Acuerdo 968 Por el cual se aprueba la incorporación del cambio en los límites de generación y absorción de potencia reactiva de la unidad ST1 de la planta de generación Flores 1 y las respectivas curvas de carga

N° 968

04 Mayo 2017

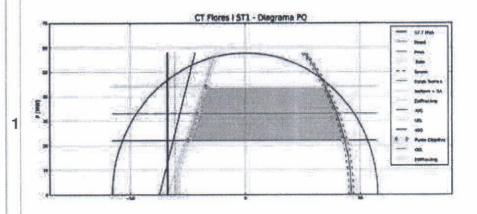
Que como resultado de la realización de las pruebas de potencia reactiva de la unidad ST1 de la planta de generación Flores 1, se encontraron diferencias en los límites de generación y absorción de potencia reactiva, haciéndose necesario solicitar el cambio de los parámetros de la curva de cargabilidad.

Aprobar la declaración de una nueva curva operativa de carga de las unidades de la unidad ST1 de la planta de generación Flores 1, en las que se define la capacidad para entrega y absorción de potencia reactiva de las unidades en función de la potencia activa generada.

Unidad	Parámetro a Modificar	Valor Anterior	Valor Nuevo
FLORES 1 Unidad ST1	Cap Gen reactivos (Mvar) en 22 MW	40	43
	Cap Abs reactivos (Mvar) en 22 MW	-23	-25
	Cap Gen reactivos (Mvar) en 33 MW	40	40
	Cap Abs reactivos (Mvar) en 33 MW	-23	-21
	Cap Gen reactivos (Mvar) en 44 MW	40	35
	Cap Abs reactivos (Myar) en 44 MW	-23	-17
